添付 8.1.3.1-1 安全冷却水系の系統及び安全冷却水系に係る電源系統 (拡大)

「六ヶ所再処理施設の安全性に関する総合的評価に係る報告書」に係る正誤表 (64/94)

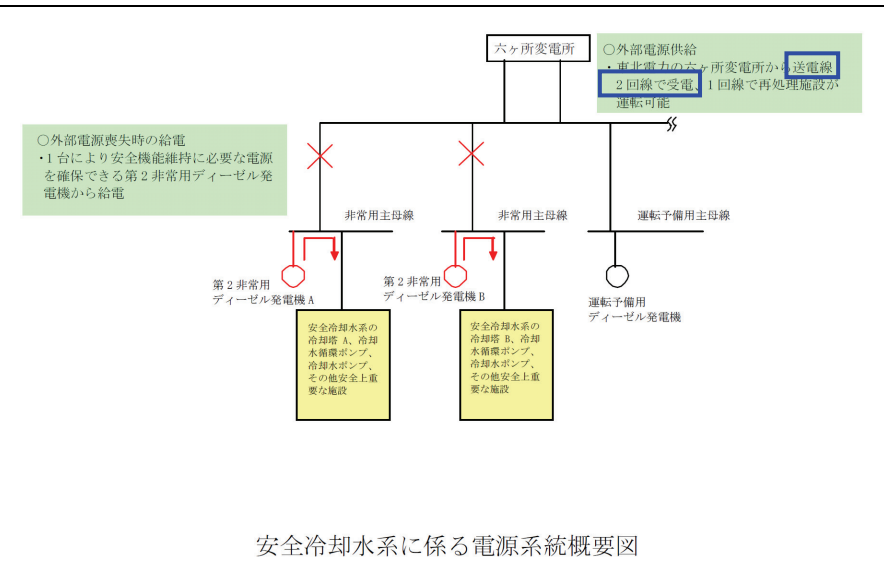
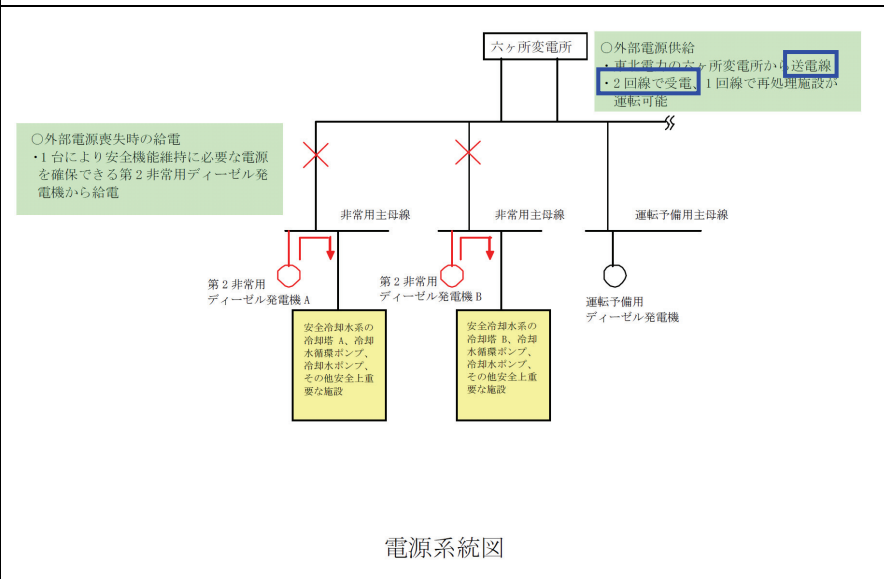
誤

正

添付 8.1.3.1-2 アクティブ試験期間中に放射性物質を含む溶液を内蔵する機器

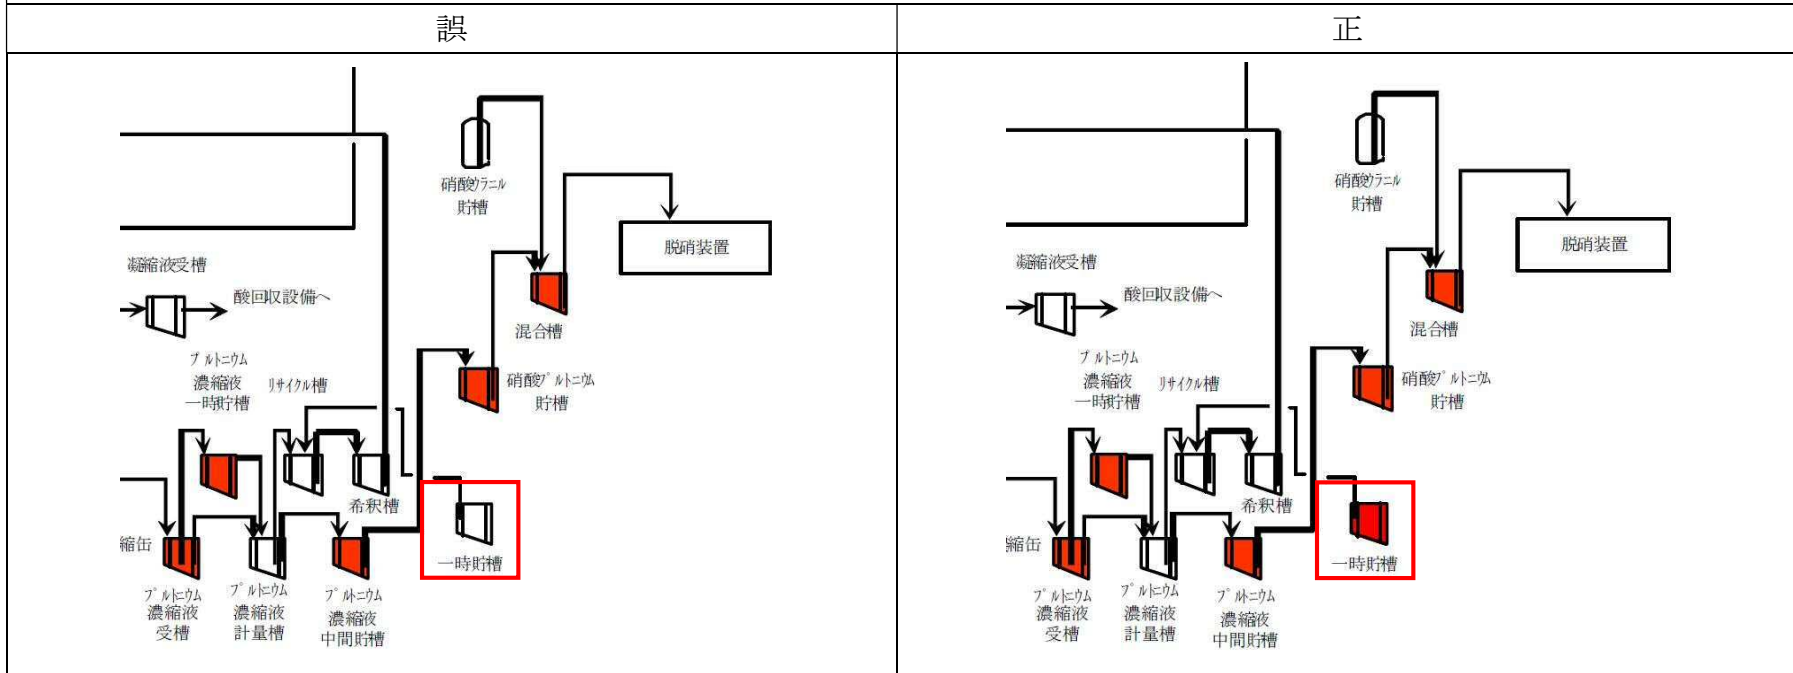
No. 86

添付 8.1.3.1-4 安全冷却水系の機能喪失による放射性物質を含む溶液の沸騰のイベントツリー

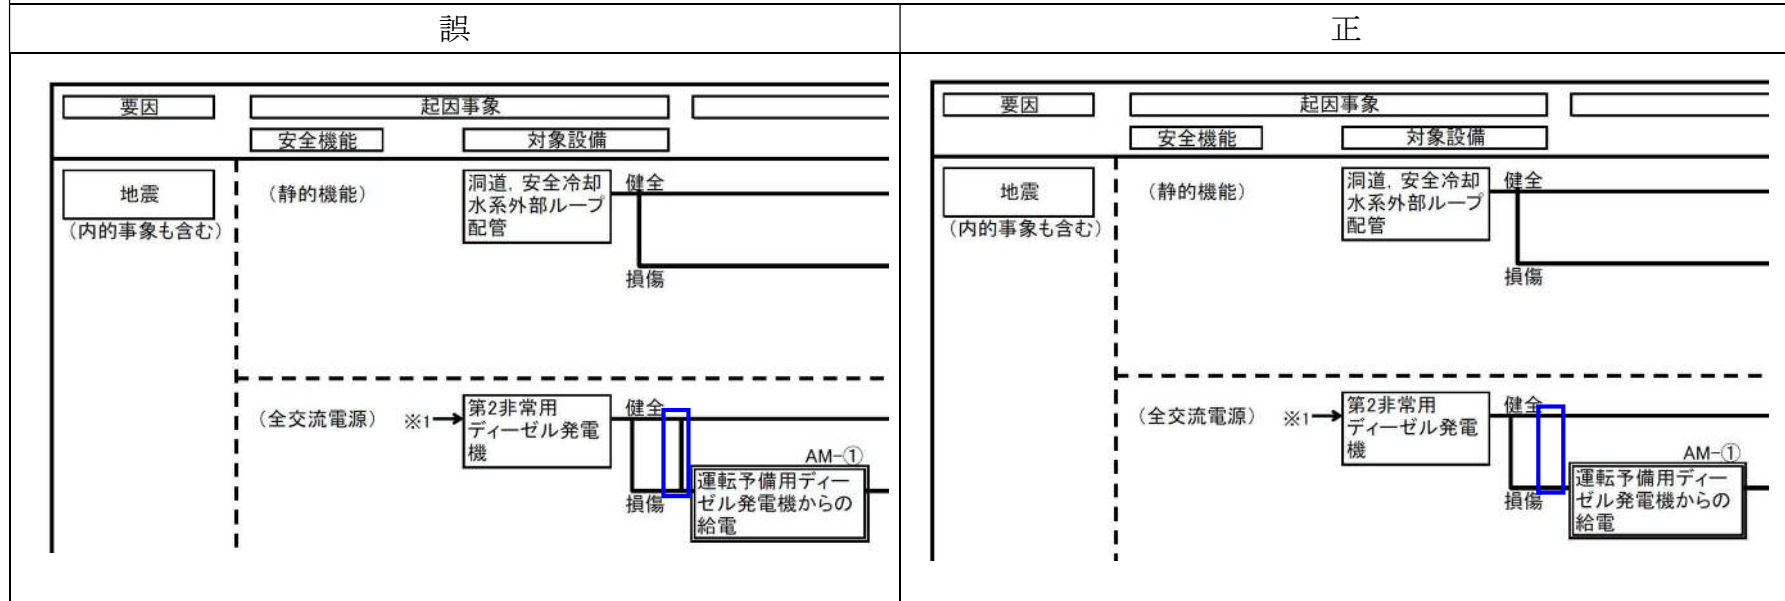
No. 87
